改善箇所説明図

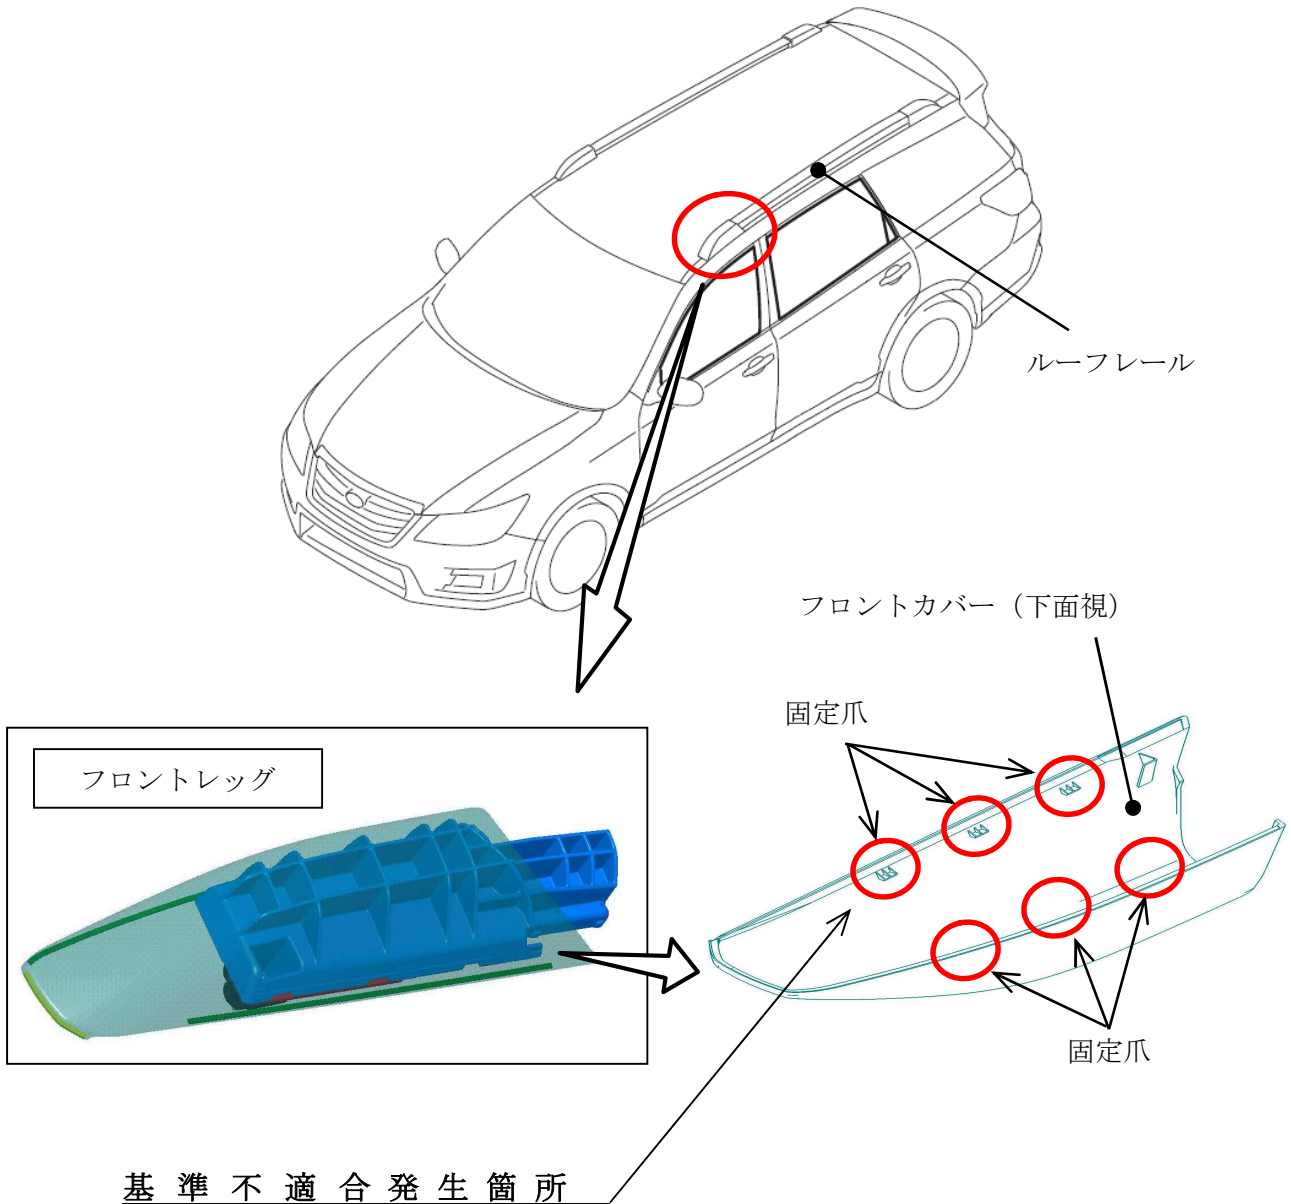
ルーフレールにおいて、フロントカバー取付け部の設定が不適切なため、ルーフレールを車体に組付ける際に、フロントカバーの固定爪の一部が損傷することがある。そのため、そのままの状態で使用を続けると、固定爪の損傷が拡大してガタが発生し、最悪の場合、走行中にフロントカバーが脱落し、他の交通の妨げになるおそれがある。

全車両、ルーフレールのフロントレグを対策品に交換する。
